NOTA INFORMATIVA PS 27/2019

**REEMPLAZO DE LOS ADAPTADORES DE CORRIENTE A/C,
SUMINISTRADOS INICIALMENTE CON LA BOMBA DE INSULINA T:SLIM X2.**

Aviso urgente de seguridad en campo: t:slim X2™ bomba de insulina – Defecto del adaptador de alimentación de A/C

Imágenes de los adaptadores involucrados:

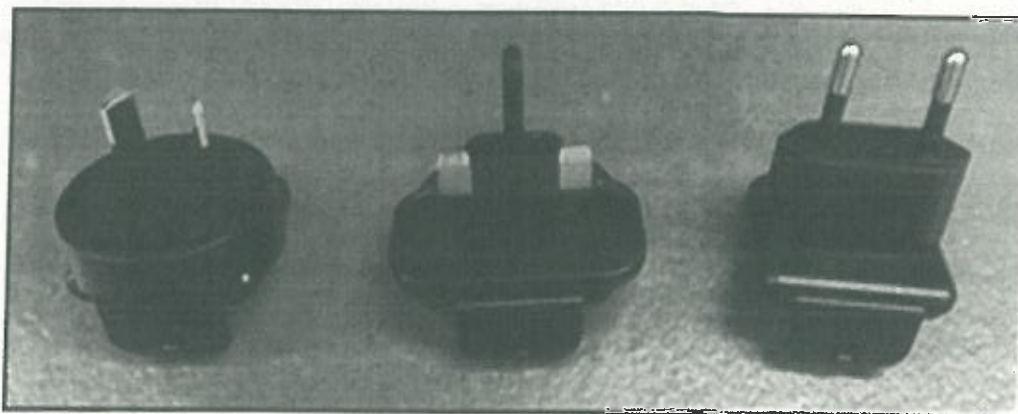
La Agencia Española de Medicamentos y Productos Sanitarios (AEMPS) ha tenido conocimiento, a través de la empresa MDSS GmbH, Alemania, Representante Autorizado en Europa del fabricante Tandem Diabetes Care, Inc. EEUU., de un posible defecto en los adaptadores de corriente A/C, suministrados originalmente junto con la Bomba de insulina t: Slim X2, modelos 1003104 y 1004232, que podría ocasionar la ruptura del adaptador y causar lesiones cuando esté conectado a la corriente eléctrica.

Se ha identificado un posible problema con el adaptador de corriente A / C que se le suministró originalmente junto con la bomba de insulina t:slim X2, y que puede afectar a la seguridad de su uso para los usuarios. El problema detectado puede ocasionar la ruptura del adaptador de alimentación de A / C, y exponer las puntas metálicas contenidas dentro del adaptador. Si estas puntas expuestas se tocan cuando el adaptador esté enchufado a la corriente eléctrica podría causar lesiones.

De acuerdo con la información facilitada, el fabricante ha implementado un cambio en el proceso de fabricación de los adaptadores de corriente para evitar que el problema vuelva a ocurrir y procederá al reemplazo de los adaptadores defectuosos.

Tandem ha trabajado en conjunto con el proveedor que fabrica el adaptador de corriente para investigar la causa que produce los adaptadores defectuosos e implementar un cambio en el proceso de fabricación para mejorar los adaptadores de corriente y evitar que el problema vuelva a ocurrir. El proveedor ha implementado acciones correctivas para resolver el problema de calidad del producto,
